# **REFERAT Bygnings og arkitekturudvalget (2017 - 2021)**

## **d. 19-08-2021**

## 1 (Åben) Ordrupvej 94, 2.tv. Dispensation til lysforhold i forbindelse med altan på etageejendom

## Dagslysberegning ved altanprojekt

Uden altan – DA<sub>300lx</sub>[50 %] ≥ 50 %

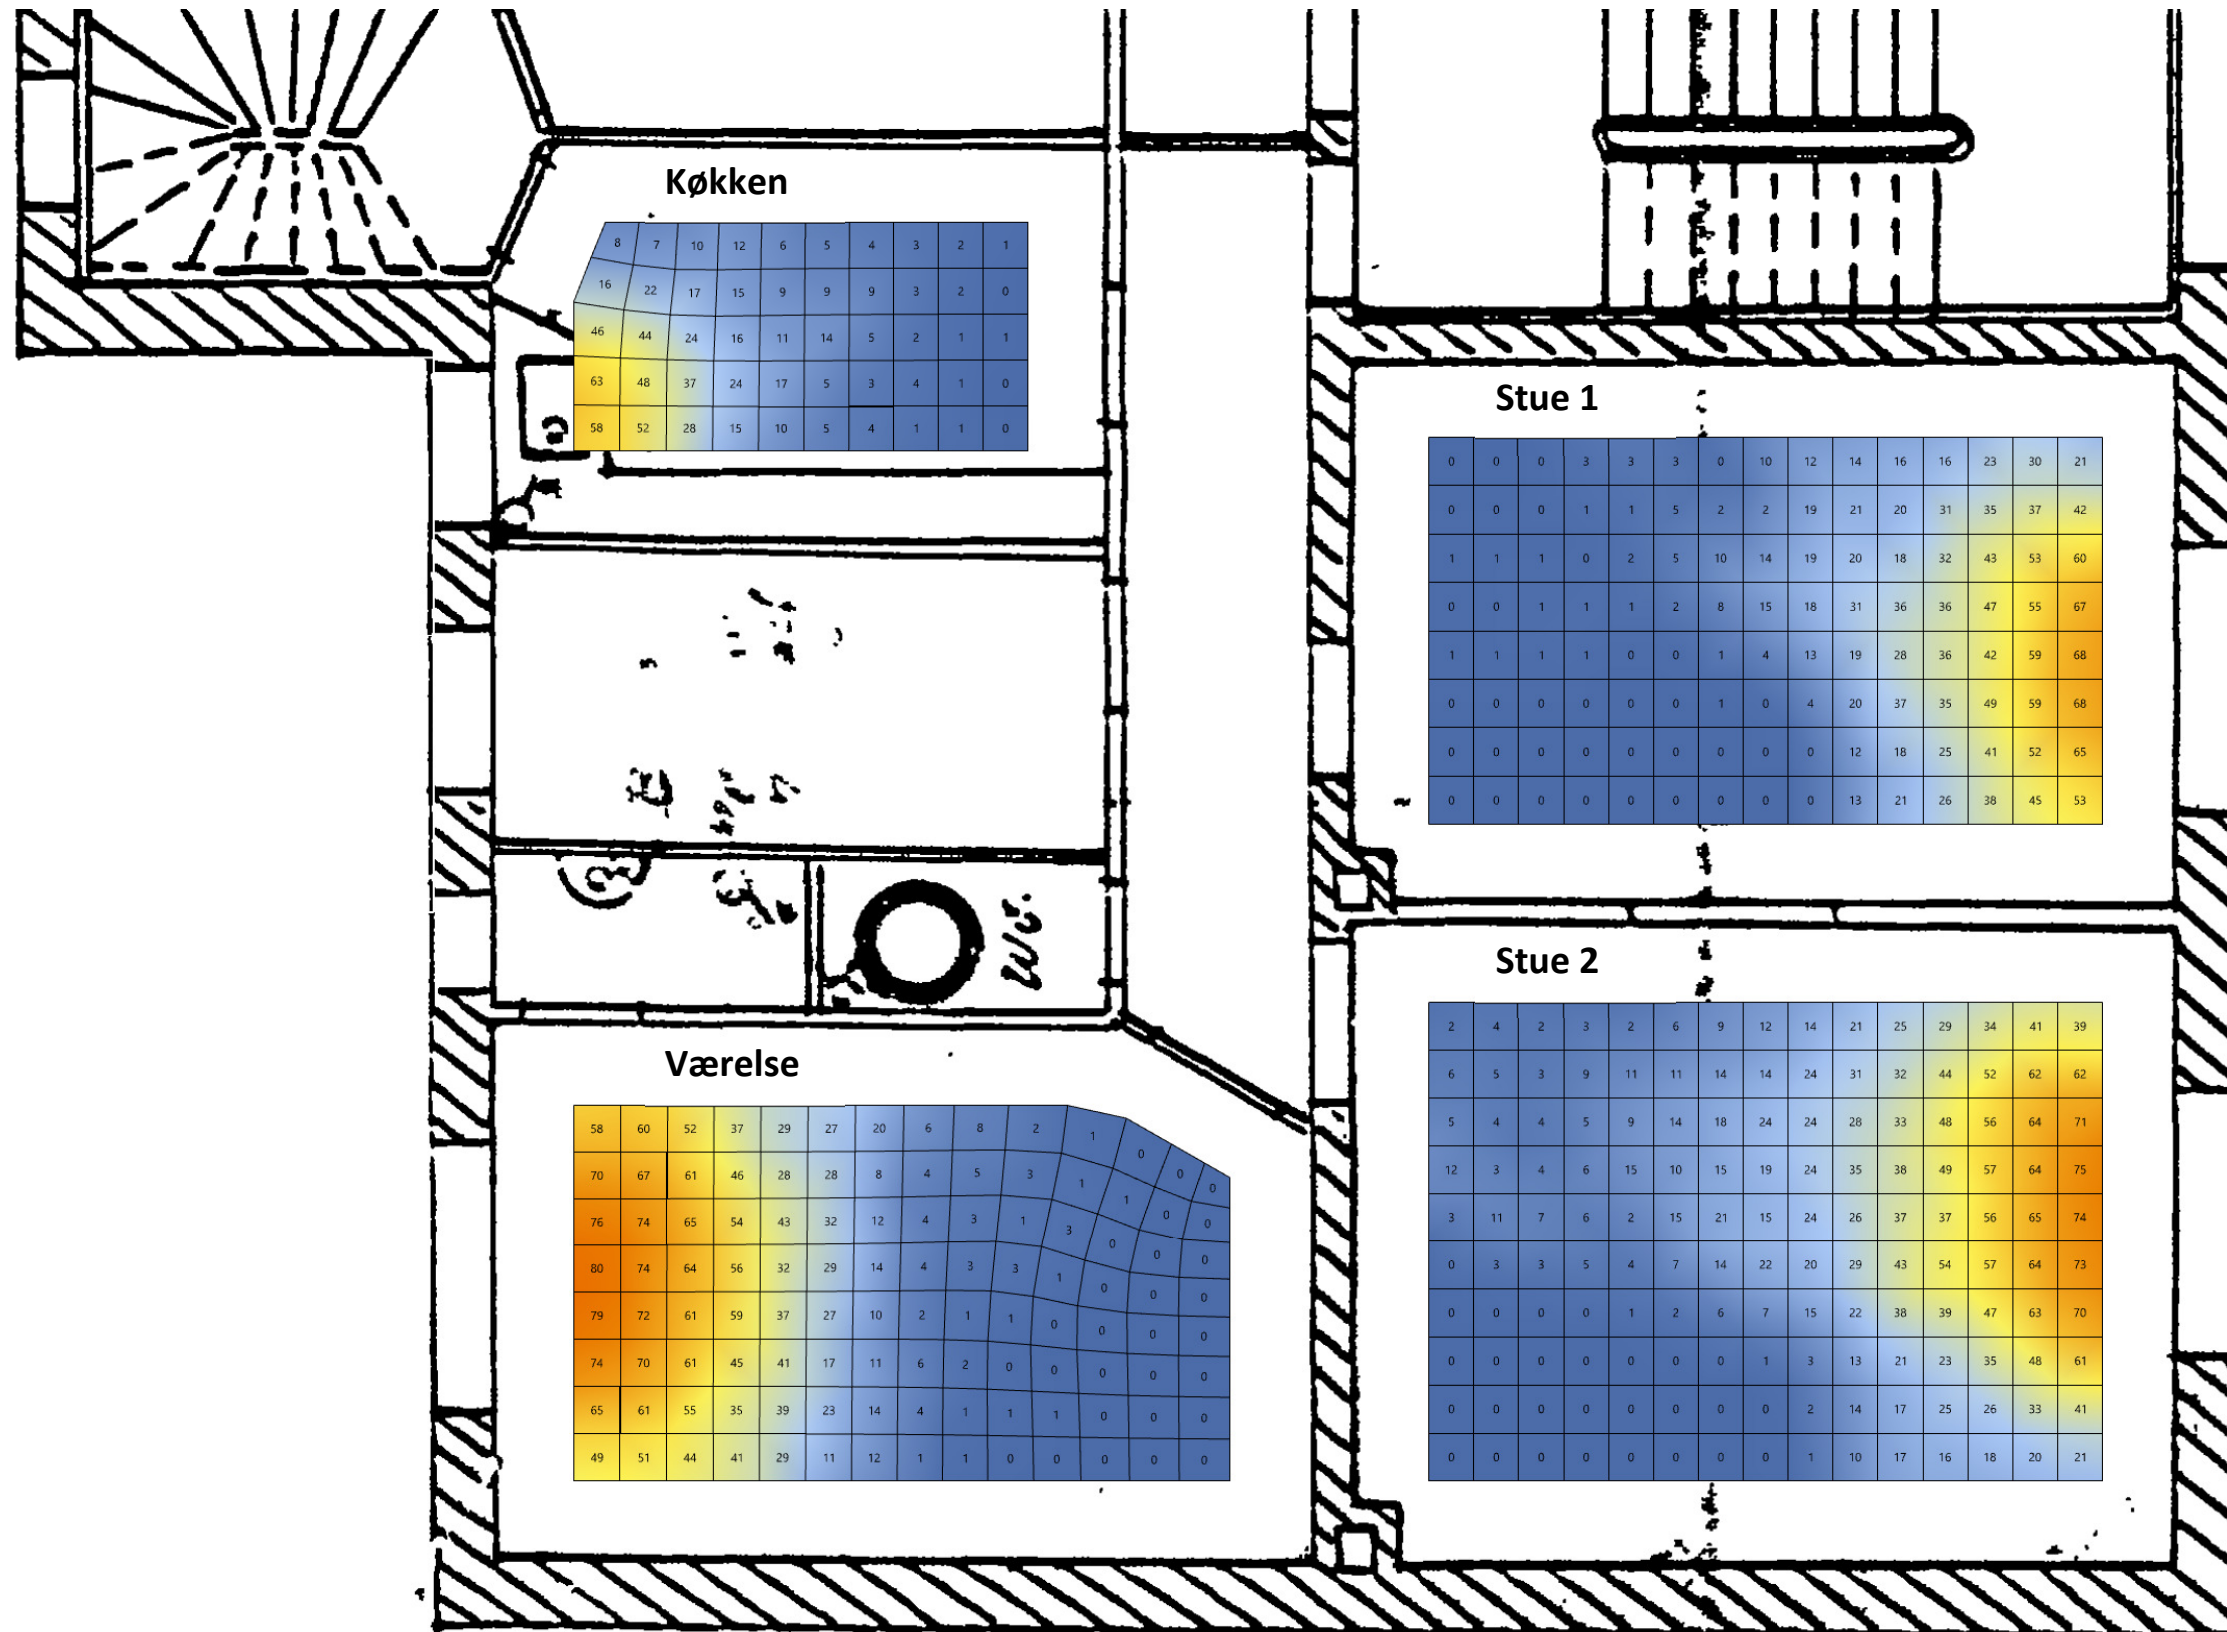
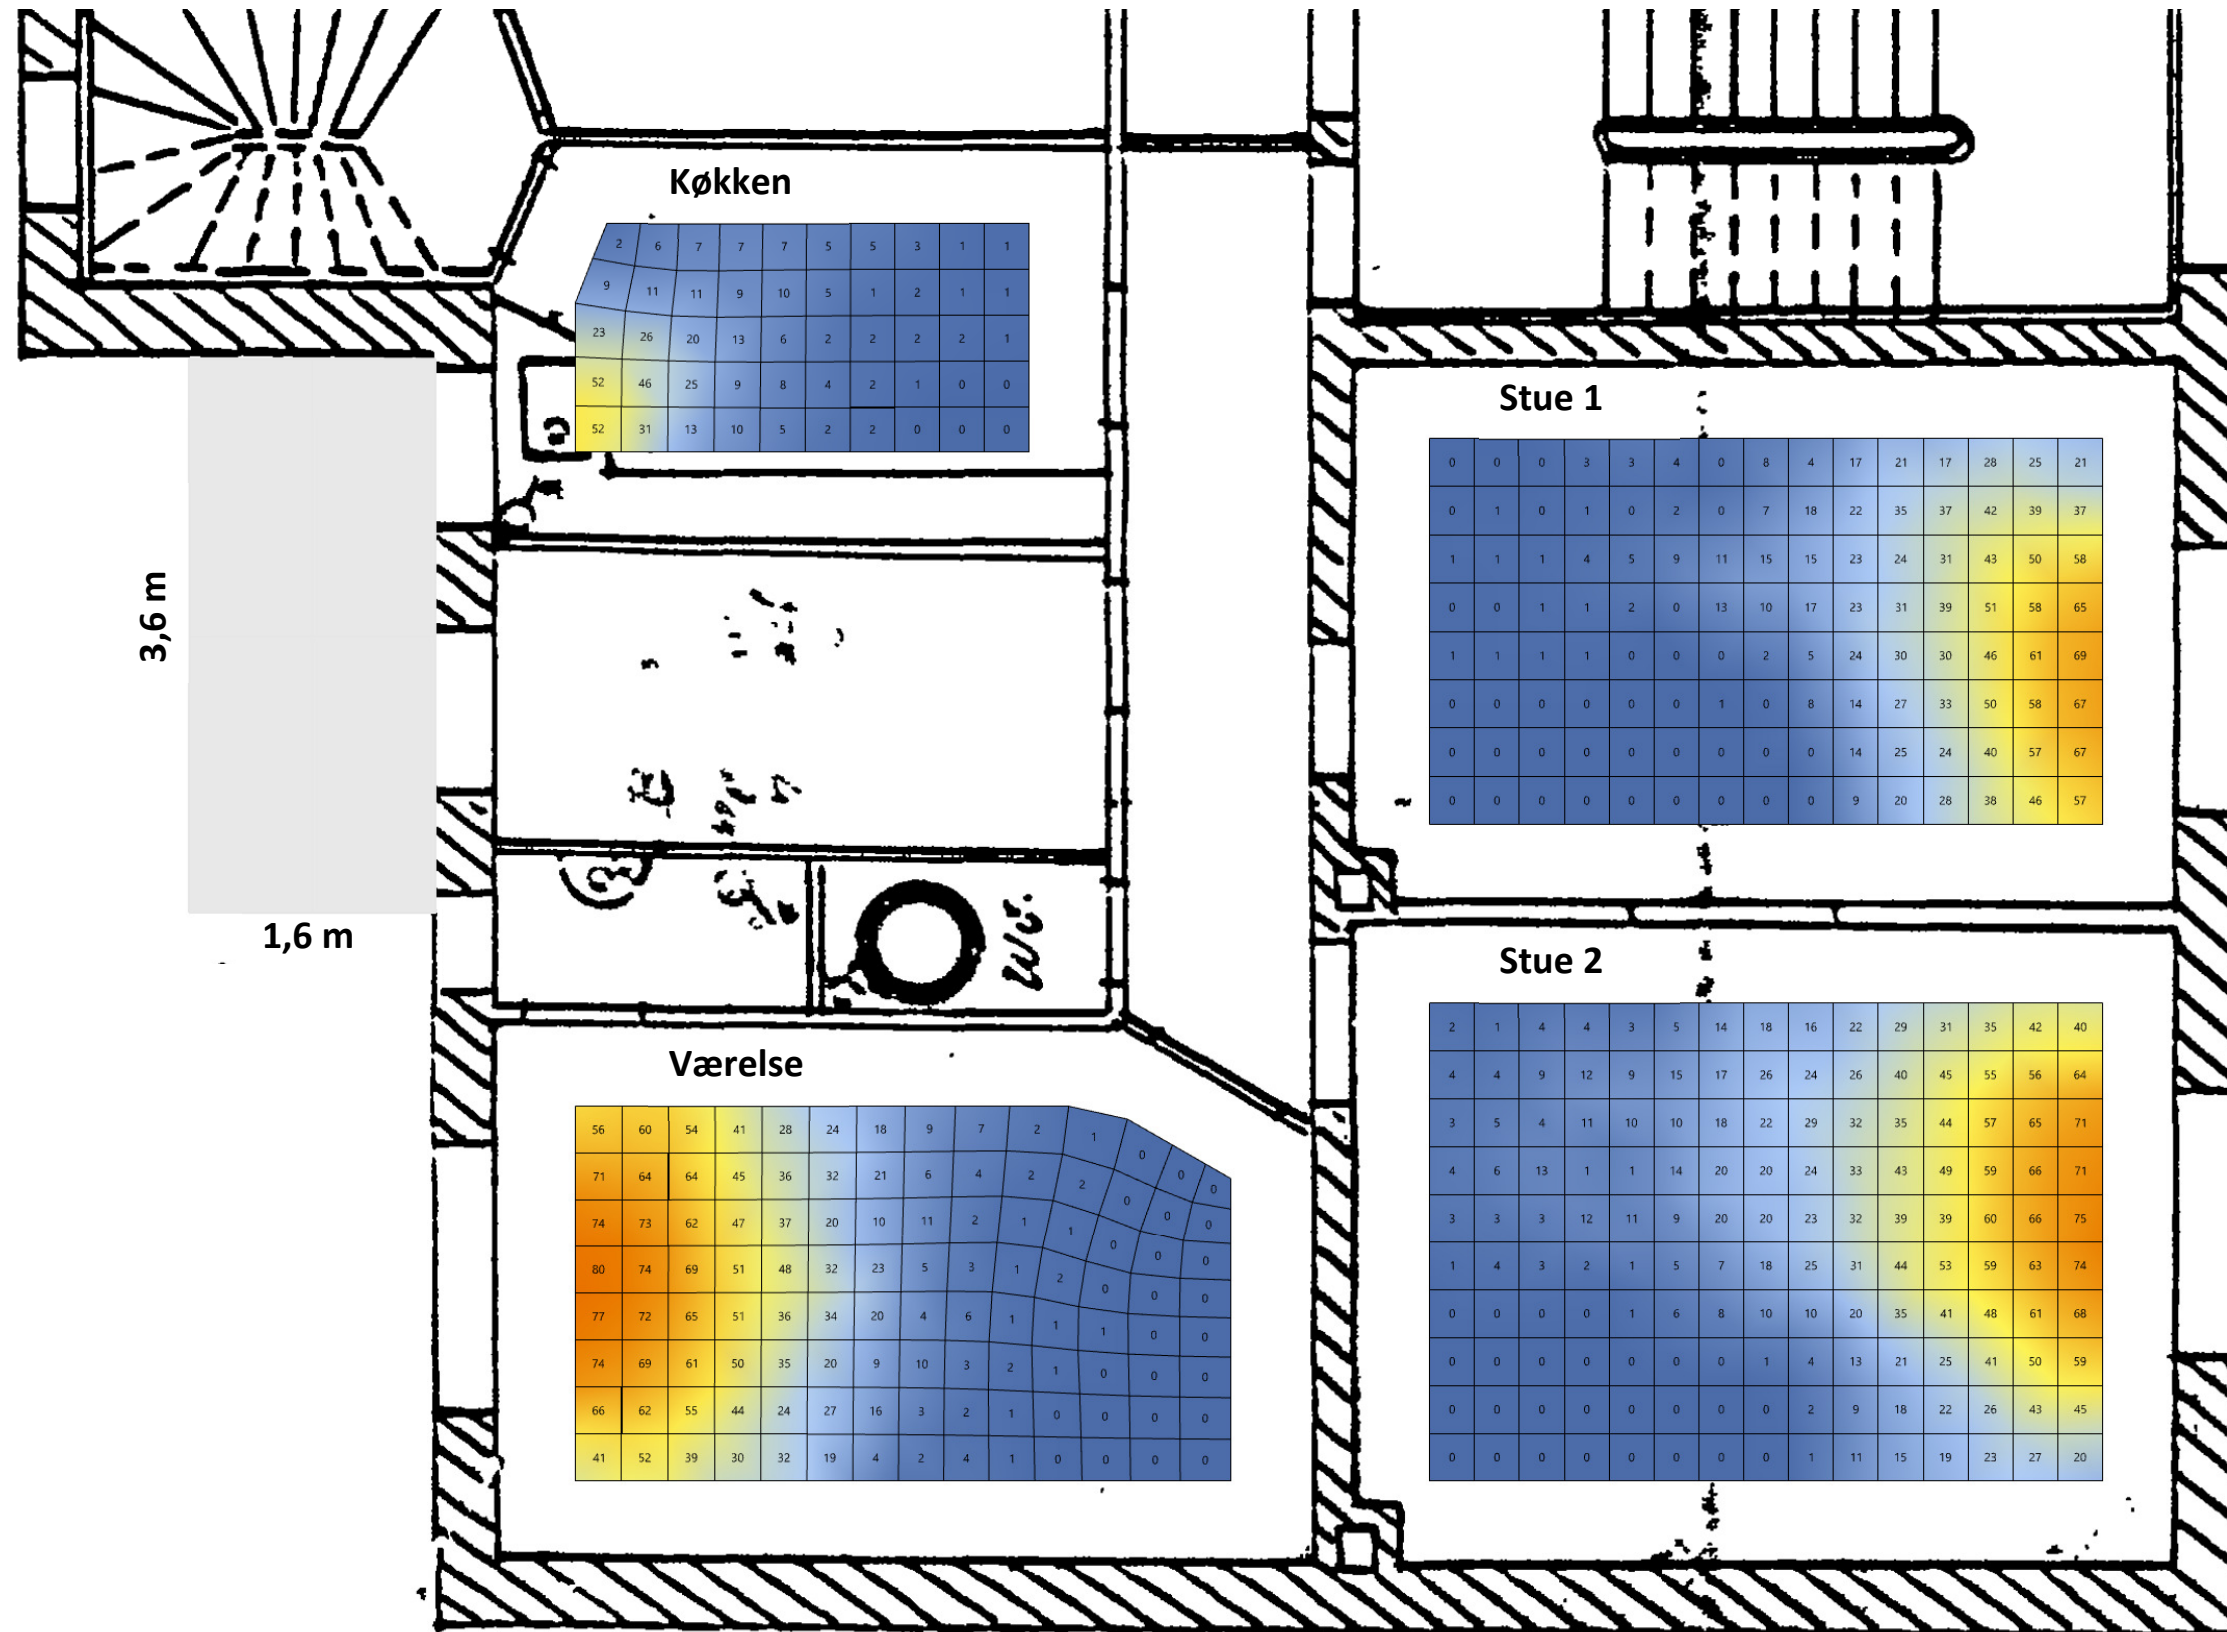
Resultaterne viser, at altanen kun påvirker dagslysindfaldet i begrænset omfang grundet den nordvestlige orientering af facaden. Rummene modtager direkte sollys ved lave solhøjder, som ikke hindres af altanudhænget, og altanen skygger dermed primært for diffus himmelstråling.

Antallet af godkendte beregningspunkter i Køkken reduceres med én ved etablering af altan, mens antallet er uforandret for Værelse – granskes resultaterne for de enkelte beregningspunkter ses det, at antallet af timer med belysningsstyrker over 300 lx reduceres i de to rum, men kun ét falder under grænseværdien på 50 i køkken med altan.

I stuerne ses en mindre variation i godkendte beregningspunkter trods uændret geometri – dette skyldes beregningskernens algoritme, der udsender lysbølger i tilfældig retning. Man kan derfor også se udsving bagerst i rummene, hvor et beregningspunkt kan antage værdien 1 mens nærliggende punkter er 0 – her har en større andel af lysbølgerne fundet frem til lyskilden (vinduet).
